Maastricht, 23 oktober 2025

Analyse stand van zaken primaire waterkeringen Limburg

Van: Marja Hilders, lid Algemeen Bestuur Waterschap Limburg, 22-09-2025

Addendum: toelichting bij notitie ‘Analyse stand van zaken primaire waterkeringen Limburg’ van Marja Hilders, lid Algemeen Bestuur Waterschap Limburg, 22-09-2025.

Figuur 1 Locatie Oost-Maarland (<https://waterveiligheidsportaal.nl/nss/assessment-lbo1>)

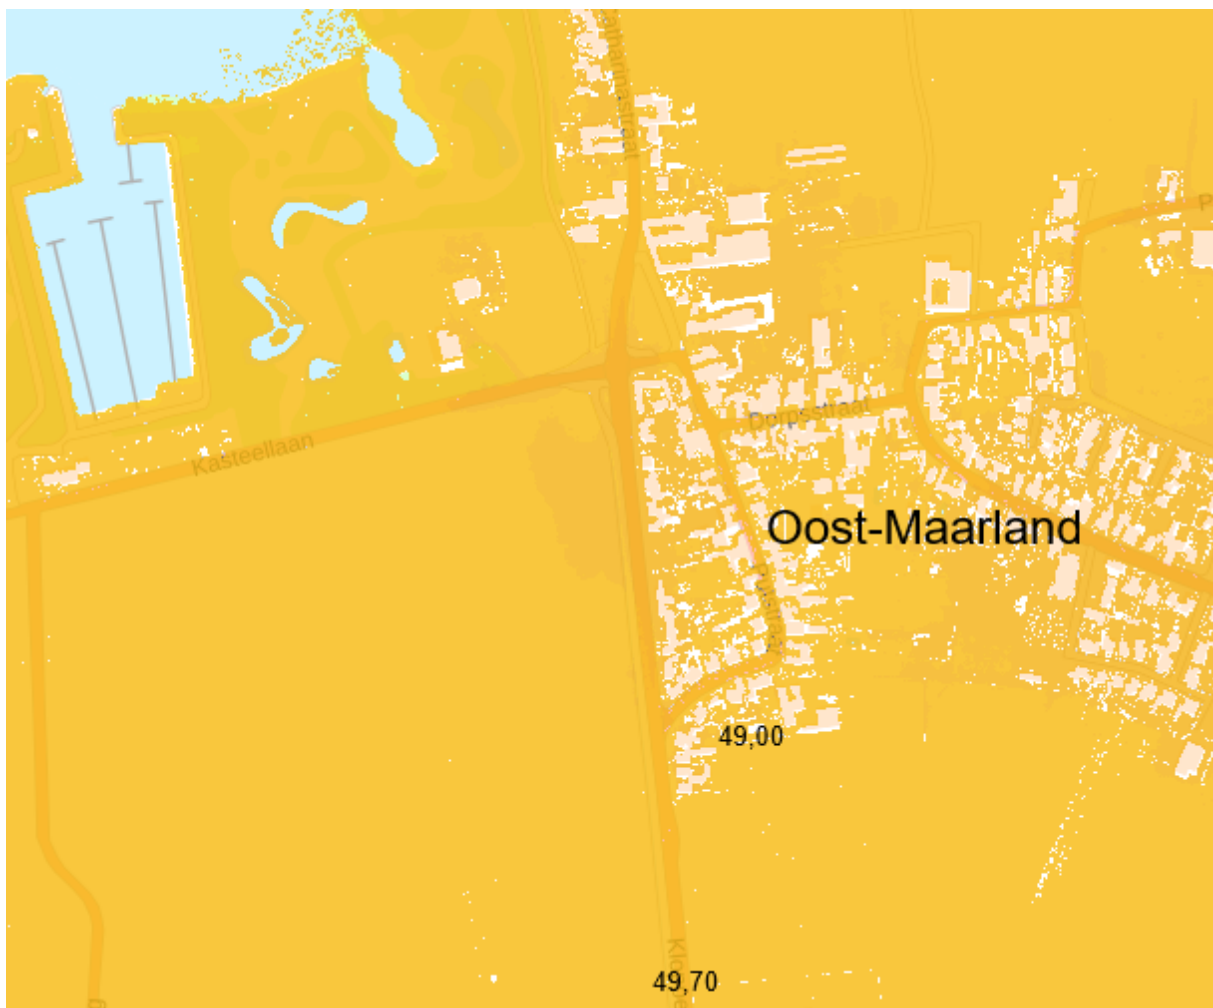
Tussen Eijsden (traject 95-1) en Maastricht-Oost (traject 90-1)², ligt Oost-Maarland achter een verbindingsweg (Kloppenbergweg – Catharinastraat – Oosterweg), die als hoge grond geldt (Figuur 1). Achter deze verholen waterkering is het maaiveld lager.

De waterstand bij Oost-Maarland (rkm 6 in betrekkinglijnen 2023-2025) wordt tegen de hoogten uit het AHN4 uitgezet (blauw = nat, lichtblauw = conditioneel nat):

Herhalingstijd	Waterstand (m+NAP)	Kloppenbergweg (49,70 m+NAP)	Oost-Maarland maaiveld ($\geq 49,00$ m+NAP)
T100	49,29	droog	0,29
T300	49,64	kritiek	0,64
T1000	49,95	0,25	0,95
T3000	50,20	0,50	1,20

- In Oost-Maarland kan geen levensbedreigende situatie optreden, maar wel wateroverlast. Bij toepassing van een regionale normering is de situatie kritiek (onvoldoende) omdat de weg niet gegarandeerd waterkerend is.
- Uitgaande van een signaleringsnorm van 1/300 (zoals Eijsden) is er onvoldoende veiligheid in de laagste delen van Oost-Maarland. De laagste delen van de Kloppenbergweg zijn te laag om de waterstand te keren (er ontbreekt een toeslag voor golfoploop en windopzet). Er zijn mogelijk nog andere faalmechanismen dan hoogte, waarmee rekening gehouden moet worden (piping, stabiliteit).
- Omdat de Kloppenbergweg geen waterkering is, kunnen we er niet van uitgaan dat de weg water keert. De lichtblauwe getallen zijn daarom ook geldig.

Conclusie: hoewel de situatie in Oost-Maarland niet extreem nijpend is, zou dit dorp naar ons oordeel wel een primaire waterkering moeten hebben en het bijbehorende traject in de LBO-rondes meegenomen moeten worden.

Aanbeveling: verbind de waterkering van Eijsden (95-1) administratief met die van Maastricht-Oost (90-1), zodat Oost-Maarland in toekomstige LBO-rondes wordt meegenomen. Dit kan een verlenging van bestaand traject 95-1 zijn, waarbij dezelfde norm wordt gehanteerd (signaleringsnorm 1/300, ondergrens 1/100). Bij onvoldoende beoordeling volgt programmering in het kader van HWBP.

Figuur 2 Locatie Oost-Maarland met bodemhoogten uit het AHN4 (<https://www.ahn.nl/ahn-viewer>)

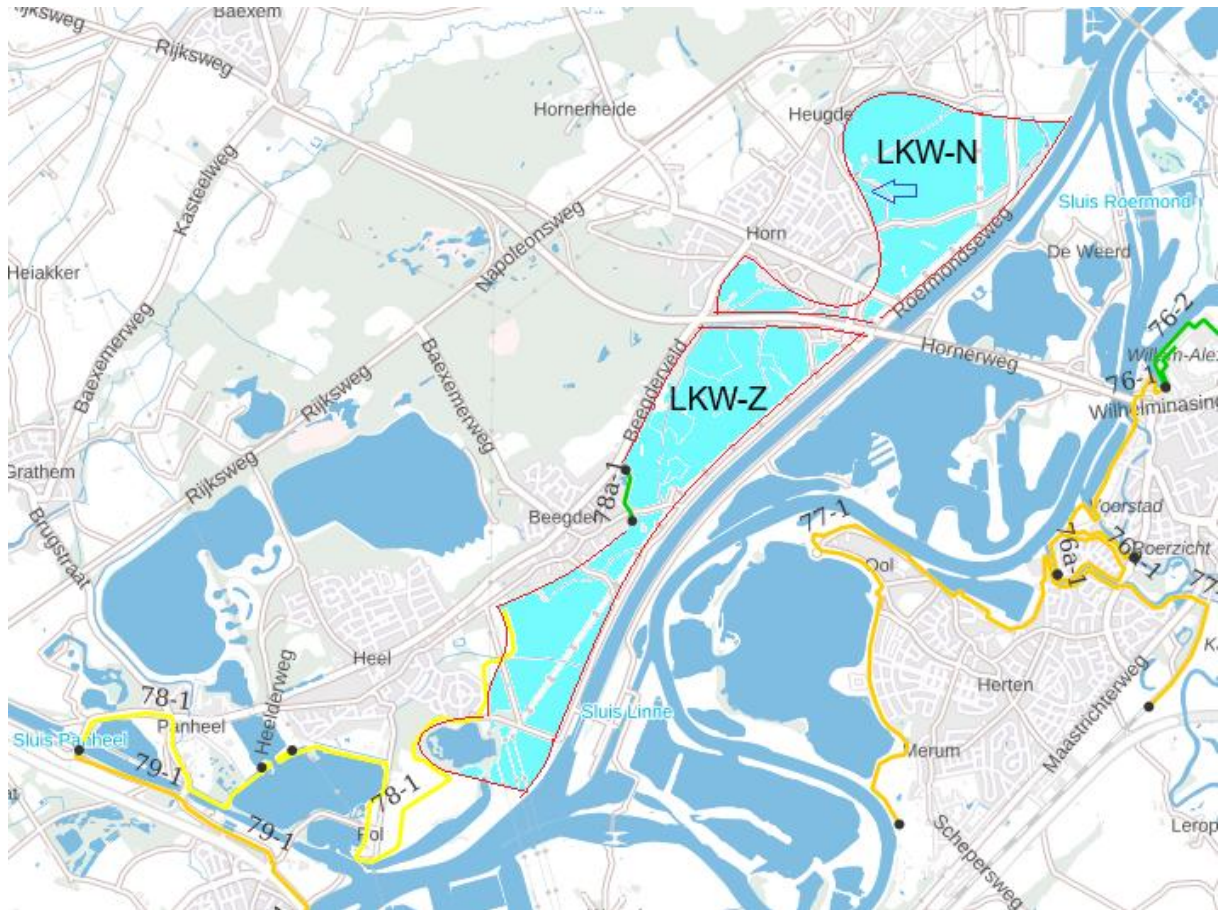
De redenering voor regionale normering gaat o.i. niet op, omdat de Maas een rijkswater is. Daar hoort de primaire normering bij, ook als de situatie niet levensbedreigend is. Investerings om de situatie te verbeteren zijn waarschijnlijk beperkt. Bovendien zijn dit getallen uit de betrekkinglijnen. Onder invloed van klimaatverandering kunnen de waterstanden bij de beschouwde herhalingstijden verder stijgen. Hier staat tegenover, dat de hoogwaterstanden door waterstandverlagende ingrepen van project Zuidelijk Maasdal ook kunnen dalen.

Figuur 4 Locatie Horn met bodemhoogten uit het AHN4 (<https://www.ahn.nl/ahn-viewer>)

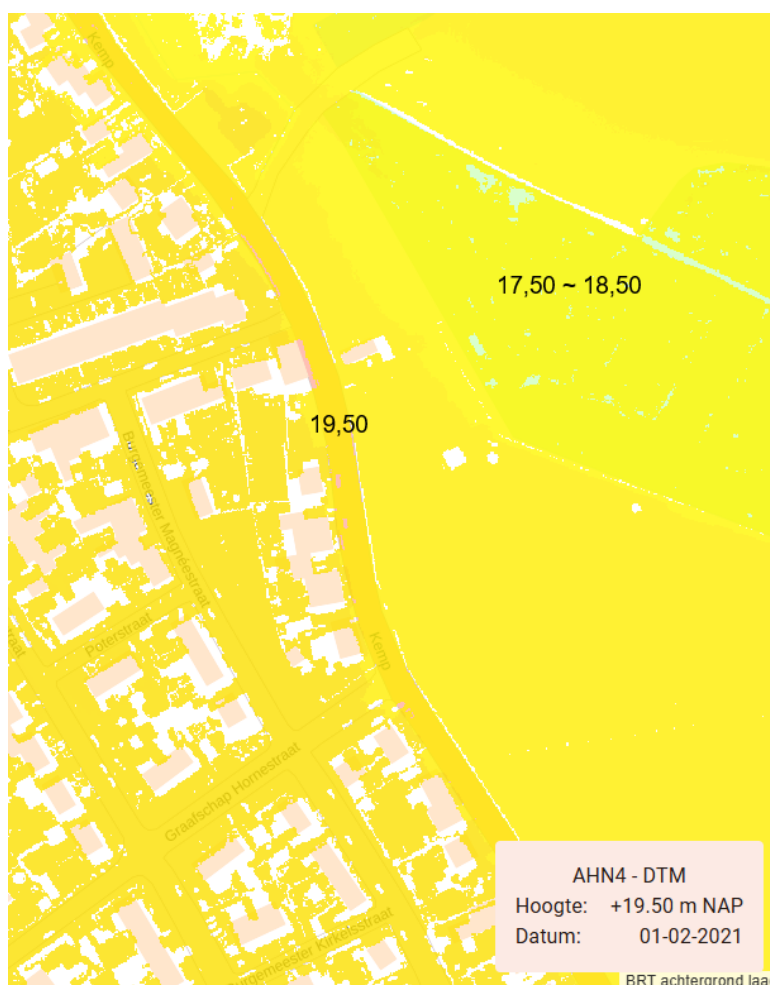
De waterstand in het bekken (rkm 84 in betrekkingsslijnen 2023-2025) wordt tegen de hoogten uit het AHN4 uitgezet (blauw = nat), resulterend in de volgende waterdiepten:

Herhalingstijd	Waterstand (m+NAP)	Inlaat LKW-N (19,90 m+NAP)	Horn (Kemp) maaiveld (19,50 m+NAP)
T25	20,00	0,10	0,50
T100	20,81	0,91	1,31
T300	21,23	1,33	1,73
T1000	21,57	1,67	2,07
T3000	21,86	1,96	2,36

- Statistisch staat de straat Kemp al bij een T25 onder water. Het grensgeval van instromen is overigens T20 (waterstand 19,90 m+NAP, niet in de tabel).
- In 2021 (16 jaar na aanleg) is een T100-hoogwater opgetreden. Voorbij Roermond was het hoogwater al tot een T50-hoogwater gereduceerd. Er stond ca. 1 m water op de straat en in de huizen.
- Bij een standaardnorm langs de Maas (T300 signaleringswaarde) staat er 1,73 m water op de straat en in de huizen. **Dit is de ontwerpsituatie voor hoogwater.**
- In Horn kan aan de straat Kemp wel degelijk een potentieel levensbedreigende situatie optreden. Bedenk hierbij dat de waterstand in een retentiebekken extreem snel stijgt. Retentiebekkens zijn juist ontworpen om in een zeer korte tijd veel water te bergen.

Langs de straat Kemp moet een vaste waterkering worden aangelegd, die tenminste de ontwerpsituatie T300 kan weerstaan. Op basis van een standaard-faalkansverdeling zou deze kruinhoogte naar schatting ca. 21,50 m+NAP moeten bedragen (nader te onderbouwen). De dijk moet de status van primaire waterkering krijgen en in de periodieke LBO worden meegenomen, zoals bij het ontwerp van het noordelijk bekken oorspronkelijk de bedoeling was en zoals al bij de vergelijkbare dorpen Heel en Beegden ook het geval is.
